Ortsgemeinde Flacht
Verbandsgemeinde Aar-Einrich

Bebauungsplan „Im Hamm“

W Ü R D I G U N G

der Anregungen geäußert während der frühzeitigen Behördenbeteiligung gemäß § 4 (1) BauGB
und der frühzeitigen Öffentlichkeitsbeteiligung gemäß § 3 (1) BauGB
Interkommunale Abstimmung gemäß § 2 (2) BauGB

Abb.: Lageplan der Entwässerungsplanung
(Quelle: © KLIMEK – Planung + Realisierung – Infrastruktur, 16.05.2025)

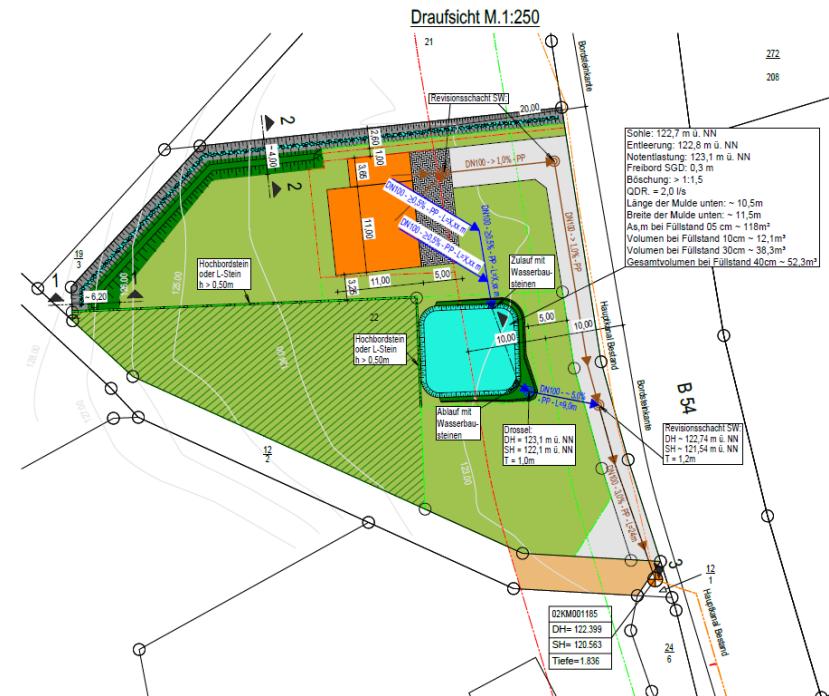
„[...] Aus hydrogeologischen Überlegungen kommen für Versickerungsanlagen gemäß ATV-Arbeitsblatt A 138 bevorzugt Böden in Frage, deren Durchlässigkeit in der Größenordnung von $k = 5 \times 10^{-6}$ bis 5×10^{-3} m/s liegt, wobei im Hinblick auf den Grundwasserschutz zusätzlich ein ausreichendes Reinigungsvermögen vorausgesetzt werden muss.“

Im Plangebiet werden daher Flächen zur Niederschlagswasserrückhaltung (Ordnungsbereich C) sowie Flächen zur Außengebietswasserableitung (Ordnungsbereich B) festgesetzt, damit die Thematik Oberflächenwasserbeseitigung innerhalb des Geltungsbereichs gewährleistet werden kann.

In den Gutachten wurden weitere Hinweise sowie orientierende Angaben zur Bauwerksgründung gegeben, die bei der Entwässerungsplanung zu berücksichtigen sind. Die beauftragte Entwässerungsplanung stellt sich gemäß Entwässerungskonzept mit Lageplan wie folgt dar:

Die Konzeption des Bebauungsplans einschließlich der Begründung zur Planung wird für die weiteren Verfahrensschritte gemäß §§ 3(2) und 4(2) BauGB unter Berücksichtigung der Entwässerungsplanung angepasst.

Abb.: Wassertiefen bei extremen Starkregen (SRI 10, 4Std.) und Fließrichtung gemäß der Darstellung des GDA-Wassers, mit rot umkreister Lage des Plangebiets (GDA-Wasser RLP; unmaßstäblich/verändert)

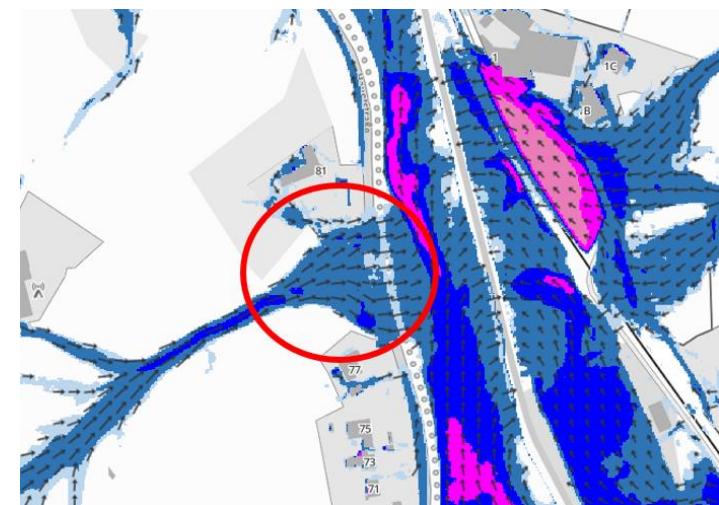
Nach den Sturzflutgefahrenkarten des Landes ist bei einem außergewöhnlichen Starkregen (Starkregenindex 7), der etwa einem 100-jährlichen Ereignis entspricht, mit einer erheblichen Gefährdung des Plangebietes zu rechnen. Es ist mit Wassertiefen von bis zu 50 cm und Fließgeschwindigkeiten von über 1 m/s zu rechnen.

Das Gelände fällt von Westen nach Osten ab, wodurch für den tiefer liegenden Bereich eine potenzielle Überflutungsgefahr besteht.

Um solchen Ereignissen entgegenzuwirken ist an den Außengrenzen des Plangebietes eine private Grünfläche (Ordnungsbereich B) zur Außengebietentwässerung vorgesehen. Diese ist als Mulden-Wall-System anzulegen und als extensiv genutzte Wiese zu entwickeln.

Abb.: Lageplan der Entwässerungsplanung
(Quelle: © KLIMEK – Planung + Realisierung – Infrastruktur, 16.05.2025)

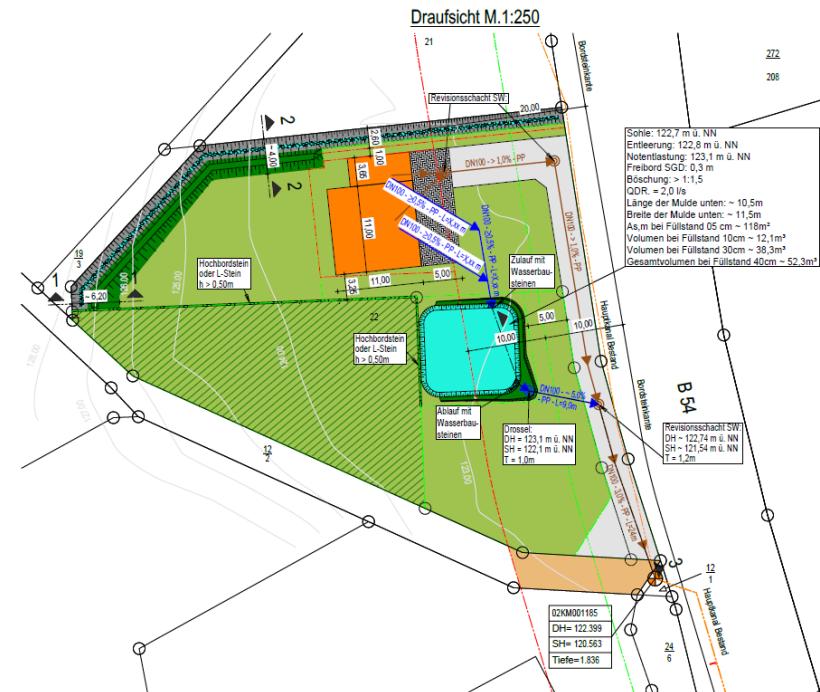
Inwieweit die für den Ordnungsbereich A vorgesehenen grünordnerischen Festsetzungen („Fläche zur Außengebietswasserableitung“) ausreichend zum Schutz der Wohnbebauung sind, ist noch im Detail zu prüfen. Hier ist auch noch zu planen, wohin das Außengebietswasser abgeleitet werden kann.

Im Plangebiet werden daher Flächen zur Niederschlagswasserversickerung (Ordnungsbereich C) sowie eine Fläche zur Außengebietswasserableitung (Ordnungsbereich B) festgesetzt, um die Entwässerung innerhalb des Gelungsbereichs sicherzustellen und das geplante Vorhaben vor Außengebietswasser zu schützen.

Die beauftragte Entwässerungsplanung stellt sich gemäß Entwässerungskonzept mit Lageplan wie folgt dar:

Zur Ableitung von Außengebietswasser wird im nördlichen Teil des Plangebiets eine Fläche als Ordnungsbereich B für ein Mulden-Wall-System festgesetzt. Das Außengebietswasser wird dadurch teilweise in der Mulde versickert und kann schadlos nördlich des Plangebiets vorbeifließen. Bei regulären Regenereignissen ist eine Überflutung der Bundesstraße nicht zu erwarten.

Bei der im Ordnungsbereich B vorgesehenen Fläche für das Mulden-Wall-System handelt es sich um einen Notabflussweg für die Ableitung von Außen-gebietswasser, der im Extremwetterfall dem Schutz des geplanten Vorhabens dienen soll.

Abb.: Links Planungsstand gem. §§ 3(1) und 4(1) BauGB, rechts Planungsstand BP gem. §§ 3(2) und 4(2) BauGB (unmaßstäblich verkleinert)

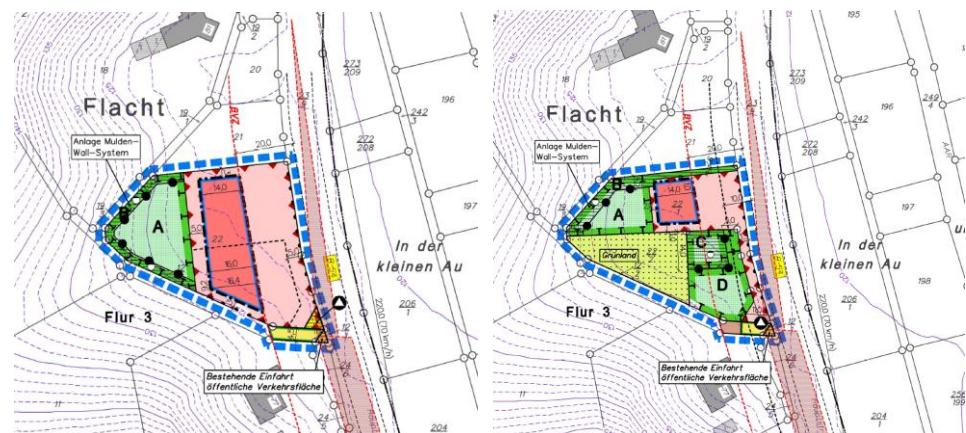
plan den Erfordernissen des BauGB zum Schutz vor schädlichen Umwelt-einwirkungen im Sinne des Bundesimmissionsschutzgesetzes sowie zum Schutz vor solchen Einwirkungen oder zur Vermeidung bzw. Minderung solcher Einwirkungen für die zu treffenden baulichen und sonstigen technischen Vorkehrungen im Innen- und Außenwohnbereich in ausreichendem Maße Rechnung zu tragen.

Die Gemeinde Flacht hat mit der Festsetzung bzw. Durchführung der infolge der Bauleitplanung erforderlichen Lärmschutzmaßnahmen auch sicher zu stellen, dass der Straßenbaulastträger bei einem künftigen Neubau oder der wesentlichen Änderung der Bundesstraßen nur insoweit Lärmschutzmaßnahmen zu betreiben hat, als diese über das hinausgehen, was die Gemeinde im Zusammenhang mit der Bauleitplanung bereits regeln müssen.

Die Bewertung des schalltechnischen Gutachtens basiert sich auf dem Bebauungsplan des frühzeitigen Beteiligungsverfahrens gemäß §§ 3 (1) und 4 (1) BauGB. Für das weitere Hauptbeteiligungsverfahren gemäß §§ 3 (2) und 4 (2) BauGB wird der Bebauungsplanentwurf jedoch unter Berücksichtigung eigen- tumsrechtlicher Aspekte, entwässerungstechnischer Aspekte und landschafts- planerischer Betrachtungen angepasst. Ein Vergleich der beiden Planzeichnungen ergibt Folgendes:

Das Baufenster wird wesentlich verkleinert, da nur noch auf dem nördlichen Flurstück ein Wohnbaugrundstück geschaffen wird. Die in der vorgeschlagenen textlichen Festsetzung des Schallgutachterbüros enthaltenen Inhalte stellen sich wie folgt dar:

Insofern bleiben die Bewertung und die Ergebnisse des Schallgutachtens gültig und werden in die Planunterlagen für das weitere Verfahren gemäß §§ 3 Abs. 2 und 4 Abs. 2 BauGB eingearbeitet.

Abb.: Links Planungsstand gem. §§ 3(1) und 4(1) BauGB, rechts Planungsstand BP gem. §§ 3(2) und 4(2) BauGB (unmaßstäblich verkleinert)

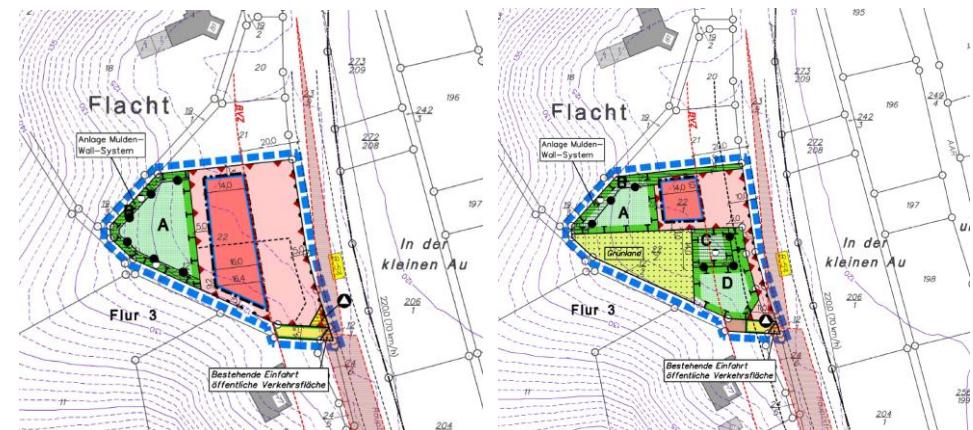
Das Niederschlagswasser ist auf dem Grundstück zurückzuhalten. Hinsichtlich der Versickerung wird ein Bodengutachten erforderlich. Ggf. muss das Niederschlagswasser gedrosselt eingeleitet werden. Auch eine mögliche Unterquerung der B54 bis zur Aar wurde angesprochen. Seitens der Verbandsgemeindewerke kommt ein einmaliger Beitrag von grob geschätzt 30.000 € auf die Vorhabenträger zu. Über ein Rückhaltebecken im vorderen Bereich zur B54 in der Bauverbotszone wird beraten.

Für das weitere Hauptbeteiligungsverfahren gemäß §§ 3 (2) und 4 (2) BauGB wird der Bebauungsplanentwurf jedoch unter Berücksichtigung eigentumsrechtlicher Aspekte, entwässerungstechnischer Aspekte und landschaftsplanerischer Betrachtungen angepasst.

Ein Vergleich der beiden Planzeichnungen ergibt Folgendes:

Im Rahmen der angepassten Planung ist lediglich noch ein Baugrundstück vorgesehen. Der Hinweis in der Stellungnahme wird lediglich zur Kenntnis genommen. Die Kosten für das Baugrundstück trägt dennoch vollständig der Vorhabenträger.

Abb.: Lageplan der Entwässerungsplanung
(Quelle: © KLIMEK – Planung + Realisierung – Infrastruktur, 16.05.2025)

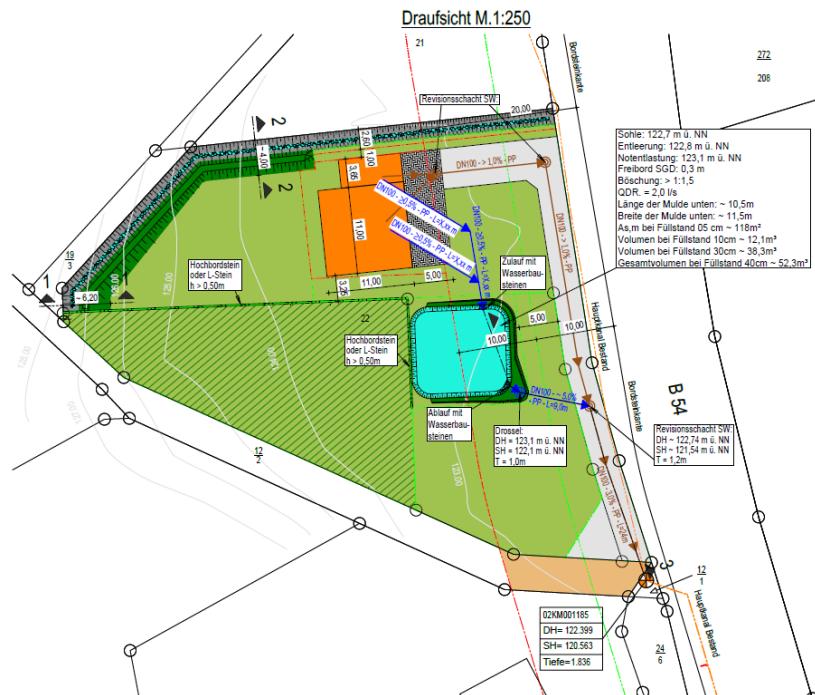
Die Abwasserplanung ist mit den Verbandsgemeindewerken abzustimmen.

Im Plangebiet werden daher Flächen für die Niederschlagswasserversickerung (Ordnungsbereich C) festgesetzt. Innerhalb des OB C ist ein naturnahes, begrüntes Erdbecken anzulegen.

Die Entwässerungsplanung stellt sich nachfolgend dar:

Im Plangebiet ist eine separate Ableitung von Schmutz- und Niederschlagswasser vorgesehen. Das im Plangebiet anfallende Niederschlagswasser wird entlang des Regenwasserkanals zunächst in einem ausreichend groß dimensionierten Erdbecken zurückgehalten und anteilig versickert. Das vom neuen Wohnhaus kommende Schmutzwasser wird über den Schmutzwasserkanal dem Hauptkanal in der Bundesstraße B 54 zugeführt.

Die Planunterlagen für das weitere Bauleitplanverfahren gemäß §§ 3(2) und 4(2) BauGB werden entsprechend der aktuellen Entwässerungsplanung angepasst.

Abb.: Wassertiefen bei extremen Starkregen (SRI 10, 4 Std.) und Fließrichtung sowie die Fließgeschwindigkeit gemäß der Darstellung des GDA-Wassers, mit rot umkreister Lage des Plangebiets (Quelle: ©GDA-Wasser RLP; unmaßstäblich/verändert)

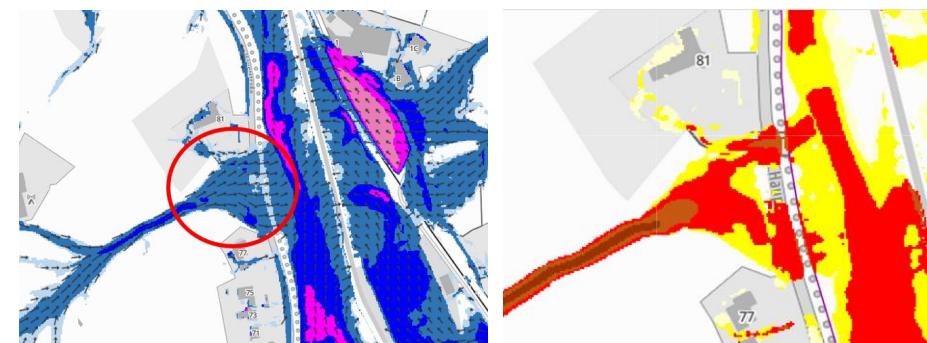
Aufgrund der Starkregenthematik und der Topographie des Plangebiets wird die Errichtung einer Aufwallung im Bereich A zur landwirtschaftlichen Fläche hin durch die Verbandsgemeindewerke empfohlen. Ein Überflutungsnachweis nach DIN 1986-100 ist zu führen.

Bei einem außergewöhnlichen Starkregen (Starkregenindex 7) gemäß der Sturzflutgefährkarten, welches ungefähr einem 100-jährlichen Ereignis entspricht, werden dabei Wassertiefen überwiegend von 5 cm bis zu 30 cm bei Fließgeschwindigkeiten bis ca. 1,0 m/s erreicht.
